**Revision to a Request for Supply
Arrangement - Révision à une demande
pour un arrangement en matière
d'approvisionnement**

Title - Sujet Furniture for Work Spaces	
Solicitation No. - N° de l'invitation E60PQ-140003/A	Date 2015-08-05
Client Reference No. - N° de référence du client E60PQ-140003	Amendment No. - N° modif. 022
File No. - N° de dossier pq416.E60PQ-140003	CCC No./N° CCC - FMS No./N° VME
GETS Reference No. - N° de référence de SEAG PW-\$\$PQ-416-66821	
Date of Original Request for Supply Arrangement 2015-02-19 Date de demande pour un arrangement en matière d'app. originale	
Solicitation Closes - L'invitation prend fin at - à 02:00 PM on - le 2015-08-27	
Address Enquiries to: - Adresser toutes questions à: Clouthier, Chantal	Buyer Id - Id de l'acheteur pq416
Telephone No. - N° de téléphone (819) 956-7184 ()	FAX No. - N° de FAX () -
Delivery Required - Livraison exigée	
Destination - of Goods, Services, and Construction: Destination - des biens, services et construction:	
Security - Sécurité This revision does not change the security requirements of the solicitation. Cette révision ne change pas les besoins en matière de sécurité de l'invitation.

Cette modification est

La configuration historique du cloison :

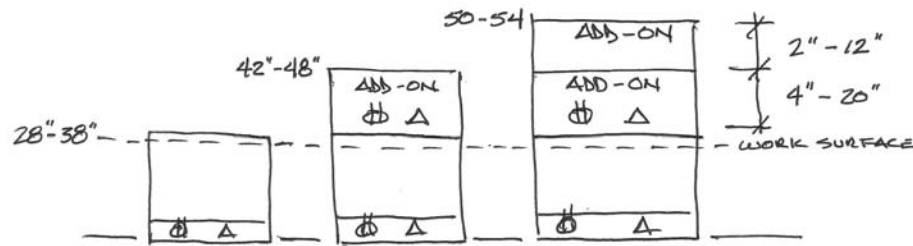
La définition d'empiler comme elle s'applique à les cloisons offrant une l'intimité au niveau de la surface de travail et intimité en position assise intimité continue d'être un sujet de controverse.

Tout les systèmes de meubles des offres en principe au cours des deux dernières années (5000, plus WP 2.0 stations) ont été basées sur un "cloison de base" d'environ 42-44 "avec le pouvoir des prises électriques et prises de données au niveau de la surface de travail en plus d'une cloison offrant une intimité en position assise de 50-54 "qui comprenait le cloison de base plus un ajout.

Cette nouvelle configuration SA avec un cloison de 28 "à 38" ainsi que plusieurs ajouts de base est très différente. L'exigence d'empiler ce cloison de base très faible est problématique car l'ajout peut rendre les éléments très petit (aussi peu que 4 "-8" de haut) et ne pourra pas accommoder l'électricité, ni les communications.

Cela devient aussi une solution coûteuse car la grande majorité de la demande est une intimité en position assise et en tant que telle doit être constitué d'un cloison de base plus 2 ajouts.

De plus, la spécification actuelle (3.12) exige que tous les ajouts doivent être porteurs. La plupart des fabricants permettent que le premier ajout soit porteur.

Un cloison de hauteur de 28"-38" a une utilisation très limitée. Il pourrait être utilisé dans des applications de périmètre, mais ne sont pas nécessaires compte tenu de l'ajout d'éléments autoportante dans l'AMA Des produits de Desking nieraient aussi ses exigences.

R:235 :

Cette spécification de l'annexe A-1, espaces de travail, soutient l'exigence de meubles pour les quatre profils de travailleurs trouvés dans l'espace de bureaux a usage général tel que détaillé dans le dernier *Normes d'aménagement du gouvernement du Canada relatives à l'initiative Milieu de travail 2.0.-2012*. Catégorie 1- Systèmes de cloisons interraccordables doit être flexible d'accueillir la conception des

espaces pour "fixe, flexible et adresse gratuite" du travailleur. Afin de réaliser notre mandat, nous avons besoin de cloisons hauteurs tel qu'indiqué à l'annexe A-1 l'article 3.4.

S'il vous plaît se référer à la section 2 – Modifications de ce document.

La configuration proposé du cloison :

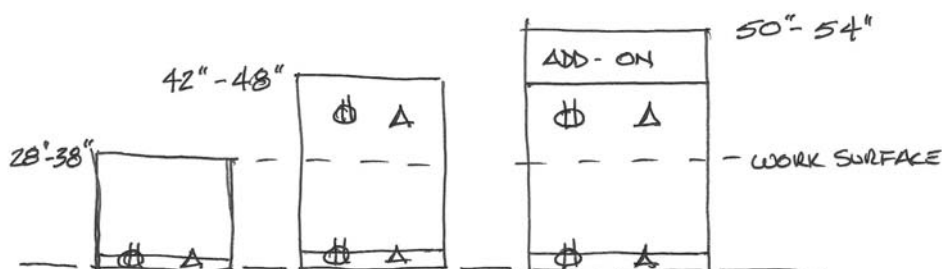
De manière à inclure un plus grand choix de fabricants dans la catégorie 1 des systèmes de mobilier, la description autour l'hauteur du cloison doit être abordée.

La solution la plus efficace serait de garder les hauteurs de cloisons actuels de 28 "à 38", 42 "à 48" et 50 "à 54".

Les 42 "à 48" pourraient accommoder le pouvoir et les communications dans la base ou la hauteur du bureau. Le cloison de 50 "à 58" de hauteur serait composé d'un cloison de base de 42 "à 48" plus un ajout.

Cela permettrait à la quasi-totalité des fournisseurs de se qualifier, de réduire les coûts globaux tout en permettant la flexibilité.

INSERER : 6.2 Les cloisons offrant une intimité a la surface de travail ou en position assise doivent être empilables et doivent consister en une hauteur de cloison de base plus un ou plusieurs modules d'ajouts.

Dans le cadre de la cloison empilable, chaque module d'ajout doit être porteur et fournir un composant soutenu.

Remarque : La hauteur totale de la cloison offrant une intimité a la hauteur en position assise peut être réalisé avec une hauteur de cloison de base et un cloison de module d'ajout, et ne dépasse pas 1372mm (54 ") de haut.
